(仮称) 四浦半島風力発電事業
環 境 影 響 評 価 準 備 書
補 足 説 明 資 料

令和 7 年 1 月

電 源 開 発 株 式 会 社

風力部会 補足説明資料 目次

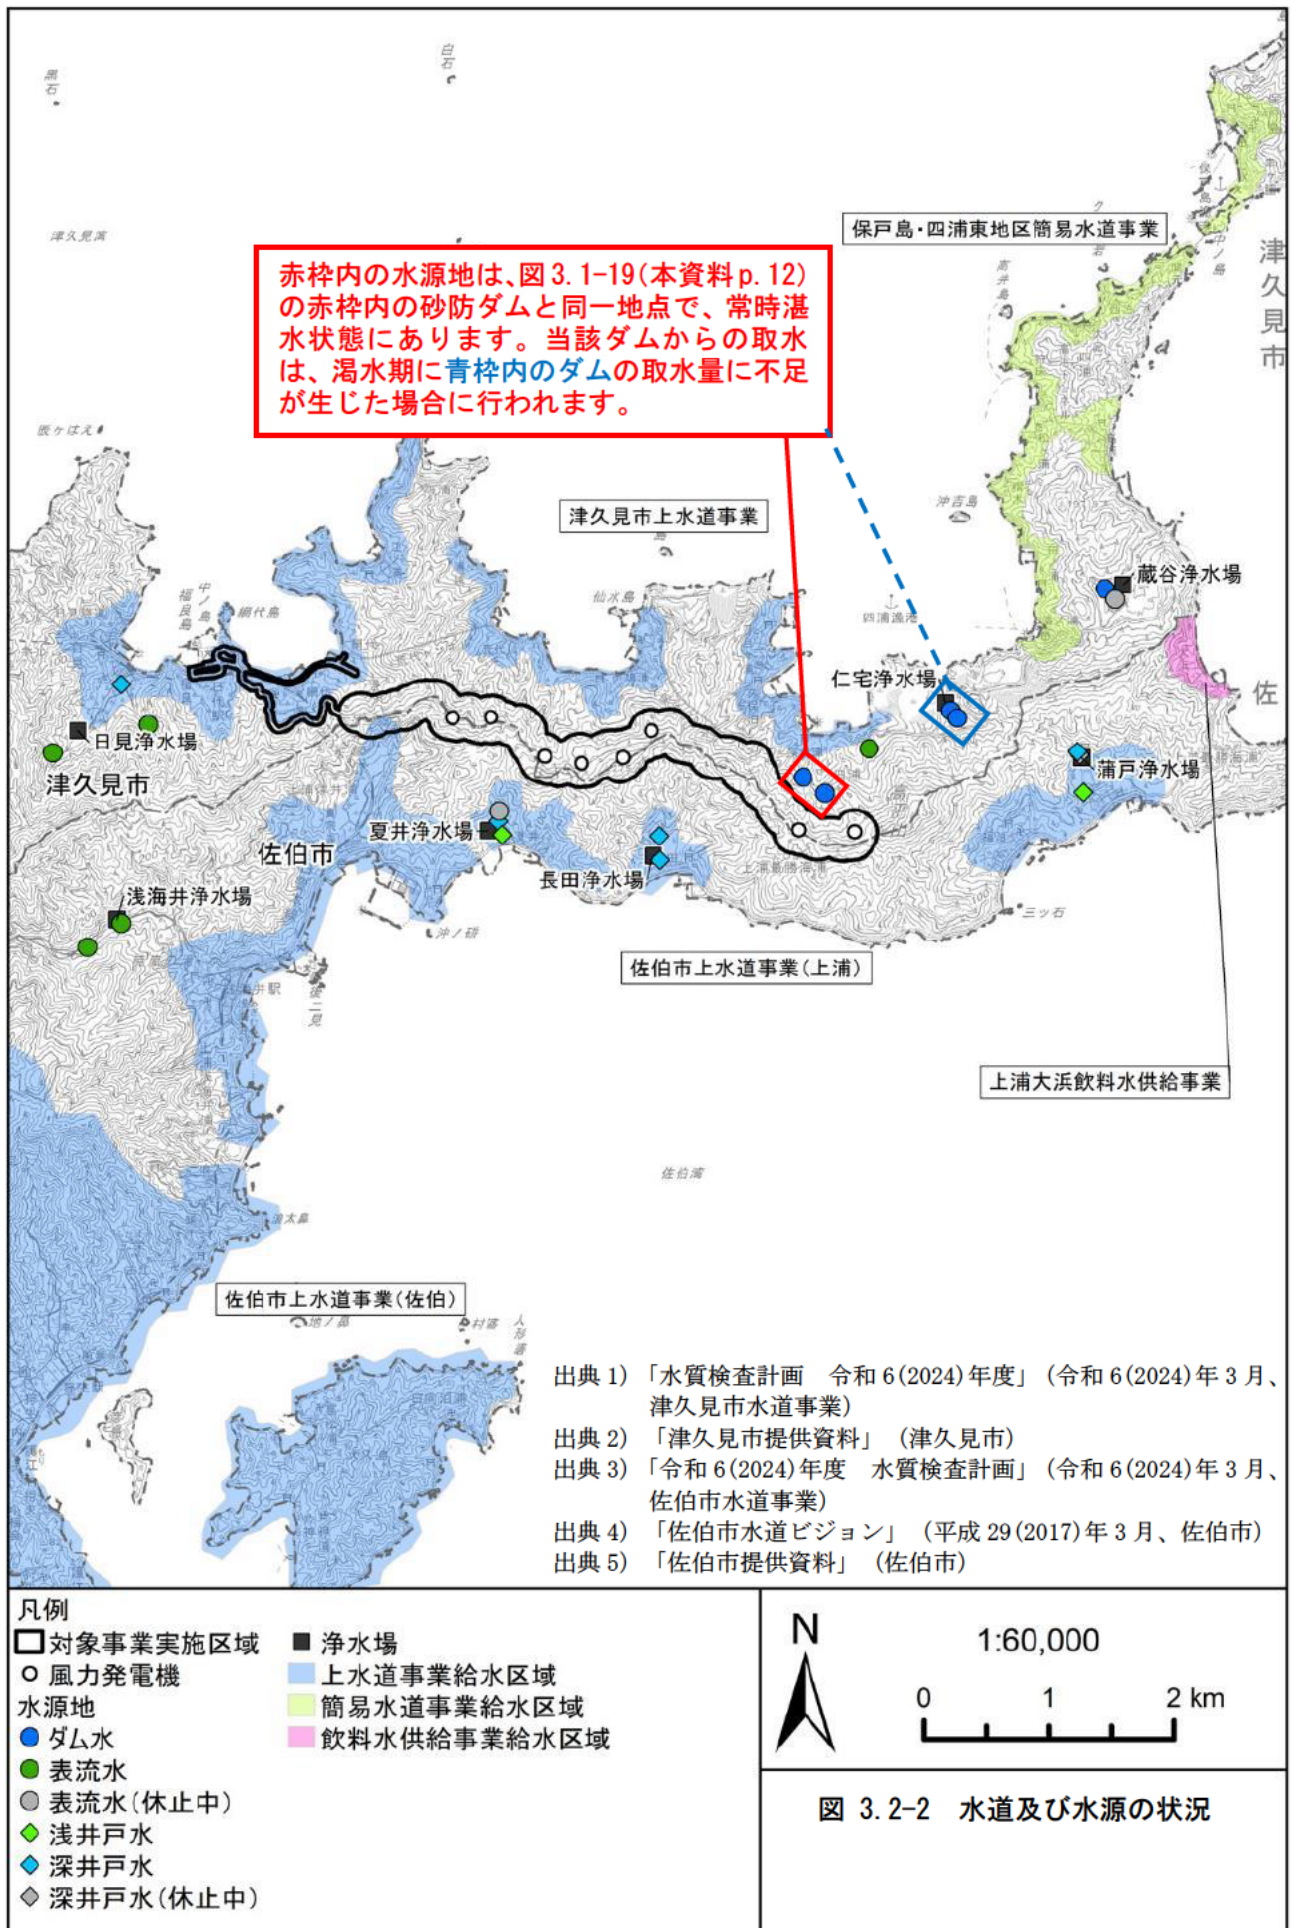
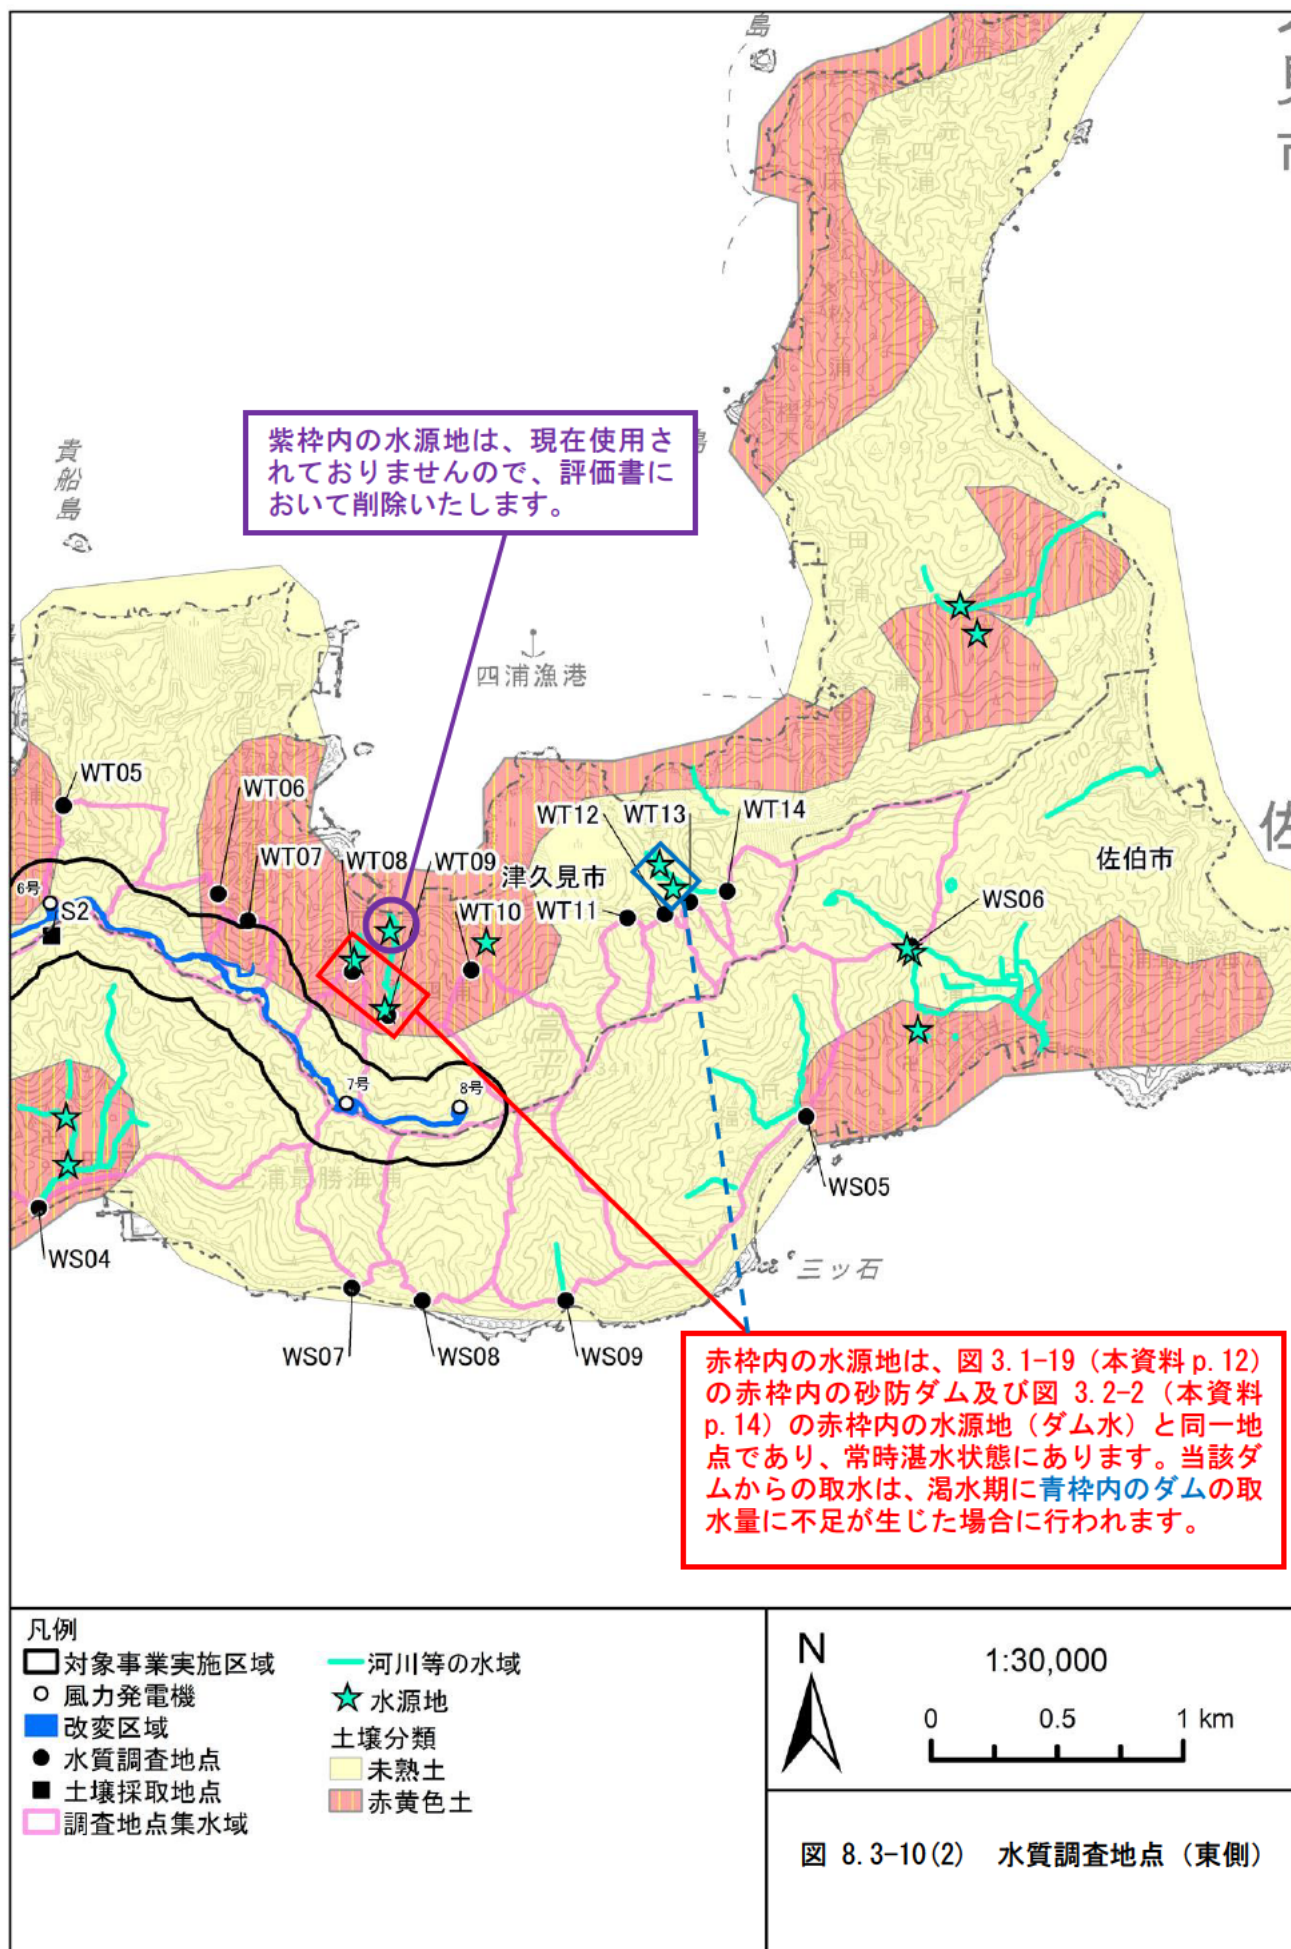
「図 3.2-2 水道及び水源の状況」の水源地について水源種別（表流水、井戸等）を示すことを御検討下さい。

「図 3.1-19 水象、環境基準の類型区分及び水質測定地点」（補足説明資料 P. 12）における発電機 7 号北側の 2 ヶ所の砂防ダムと「図 3.2-2 水道及び水源の状況」（補足説明資料 P. 14）の水源地（ダム水）は同一地点でしょうか。同一地点の場合、砂防ダムで常時湛水、取水が行われているとの理解でよろしいでしょうか。また、「図 8.3-10（2）水質調査地点（東側）」（準備書 P. 314）によれば水質調査地点 WT09 の下流にも水源地がありませんか。

評価書では次ページ（本資料 p. 14）に示すとおり、水源種別も図示いたします。

図 3.1-19（本資料 p. 12）の赤枠内の砂防ダムと図 3.2-2（本資料 p. 14）の赤枠内の水源地（ダム水）は同一地点であり、当該 2 ヶ所のダムは常時湛水状態にあります。当該 2 ヶ所のダムからの取水は渇水期（通常 11 月～2 月後半）に、常時取水されている仁宅浄水場南側に位置する 2 か所（ダム水）（本資料 p. 14 の青枠内の水源地（ダム水））の取水量に不足が生じた場合に行われます※。 ※津久見市下水道課（2024 年 5 月 31 日）へのヒアリングによる

また、図 8.3-10（2）の WT09 下流の水源地（本資料 p. 15 の紫枠内の水源地）は、現在利用されていない水源地が図面に残っていたため、評価書において削除いたします。

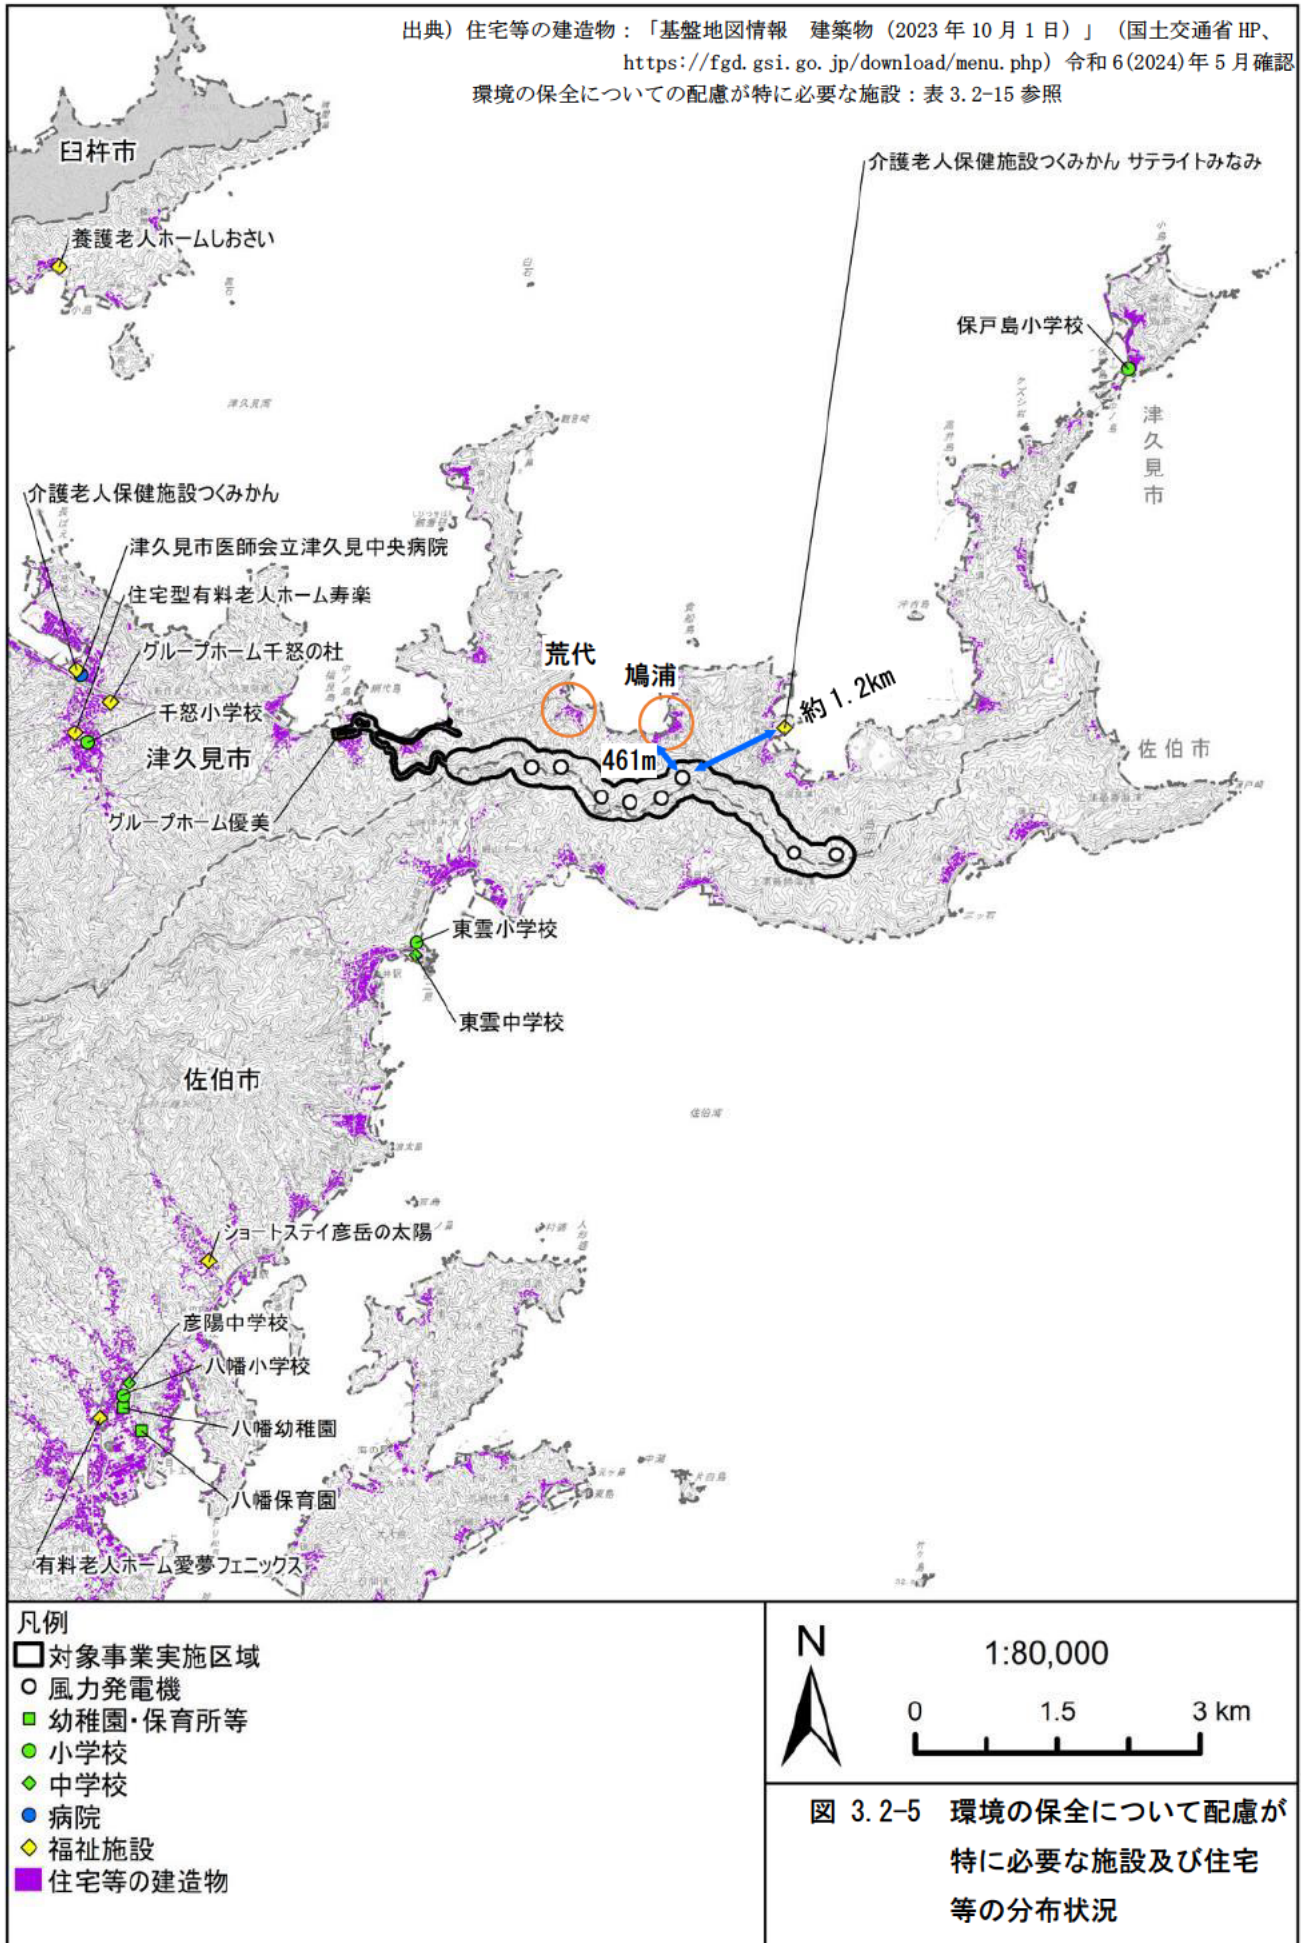
風車から直近の民家までの距離を示してください。

風力発電機から最近接の住宅までの距離は、準備書 p. 645～647 に示すとおり 461m となります。評価書では次ページ（本資料 p. 17）に示すとおり、第 3 章においても図示いたします。

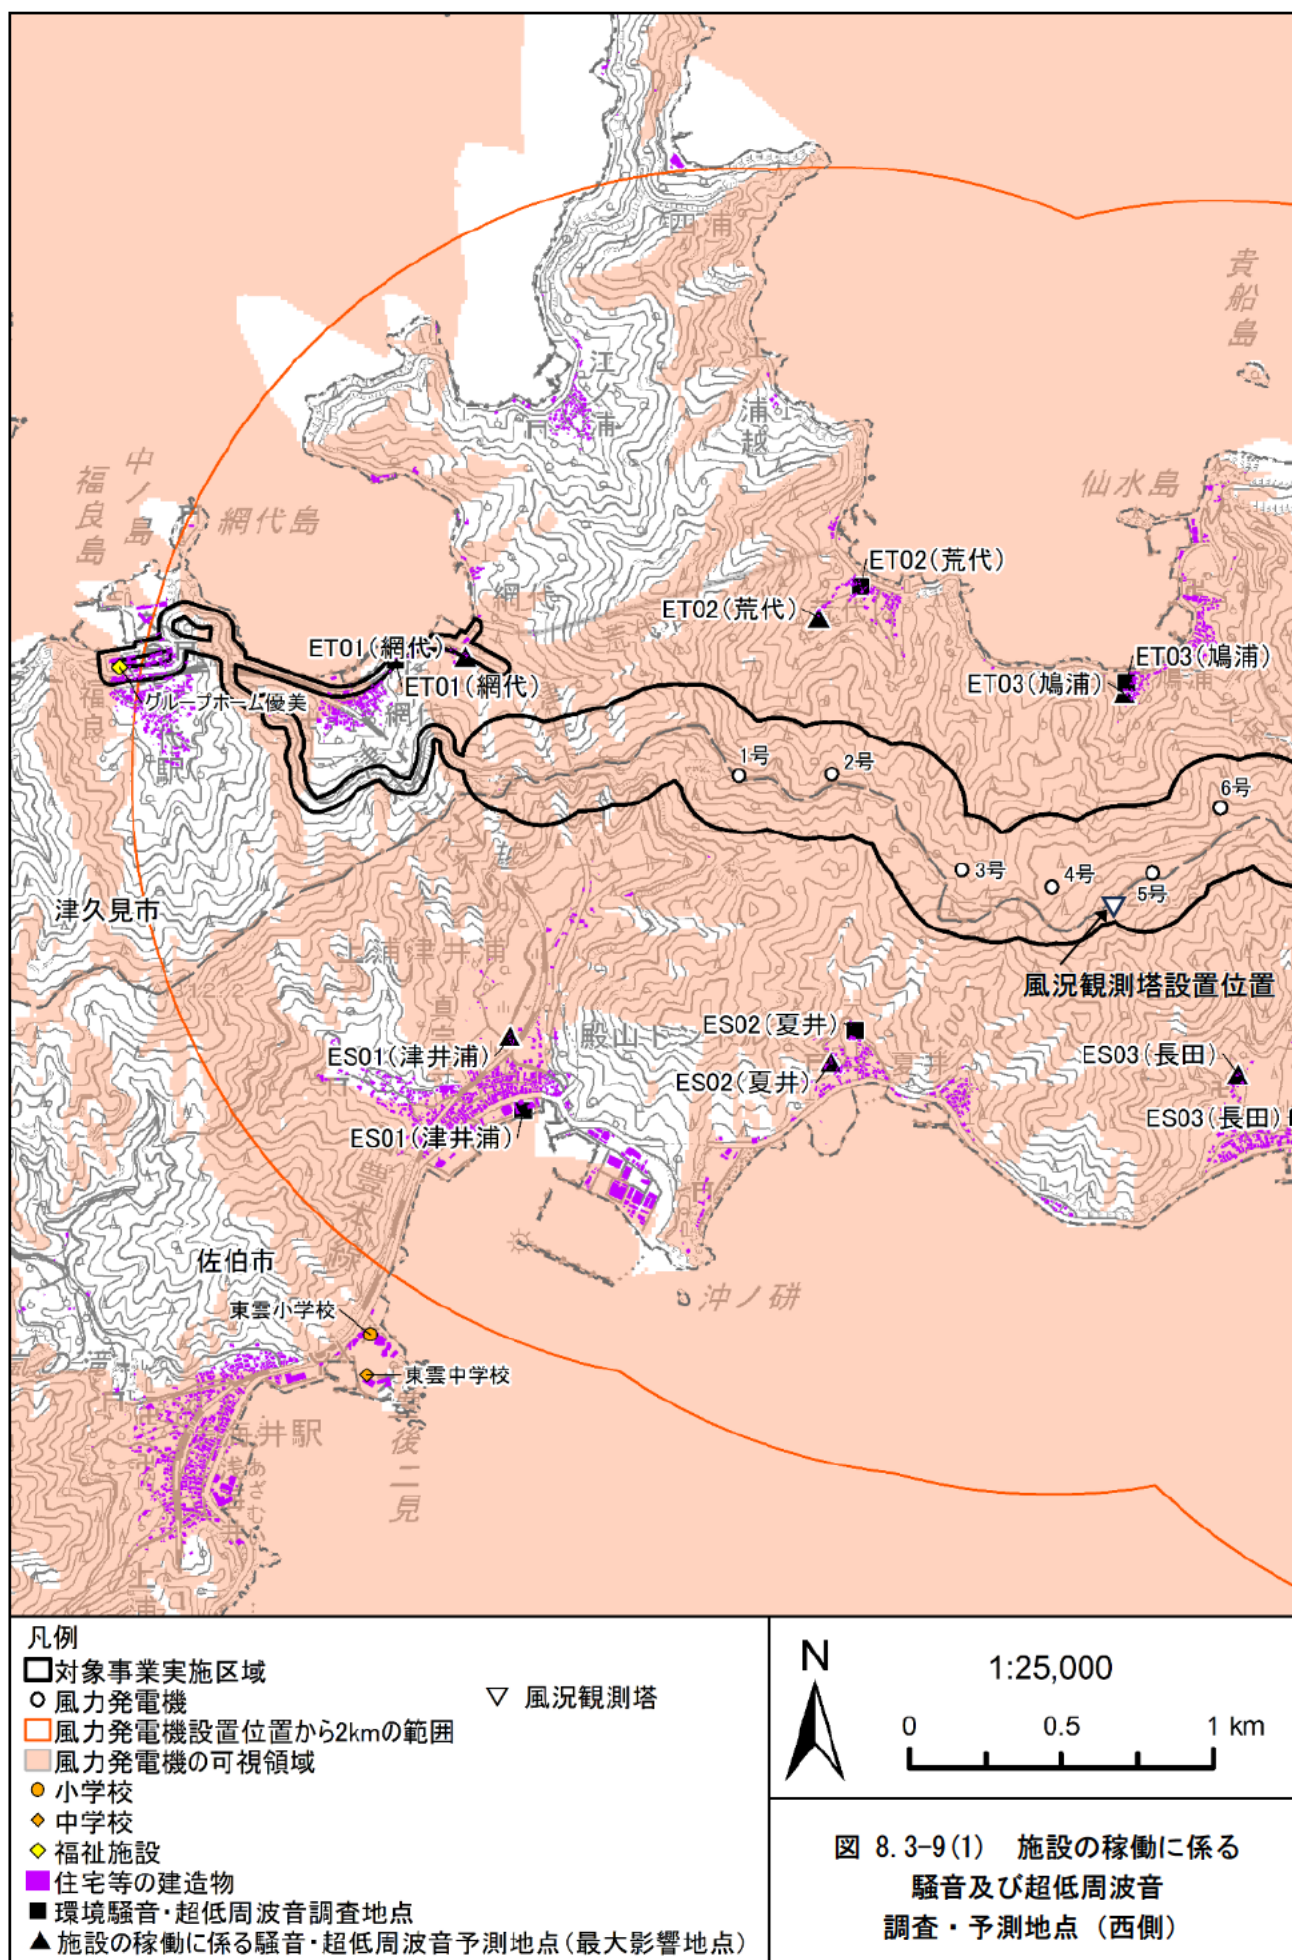
風況観測塔の位置はどこでしょうか。

評価書では次ページ（本資料 p. 22）に示すとおり、風況観測塔設置位置を追加いたします。
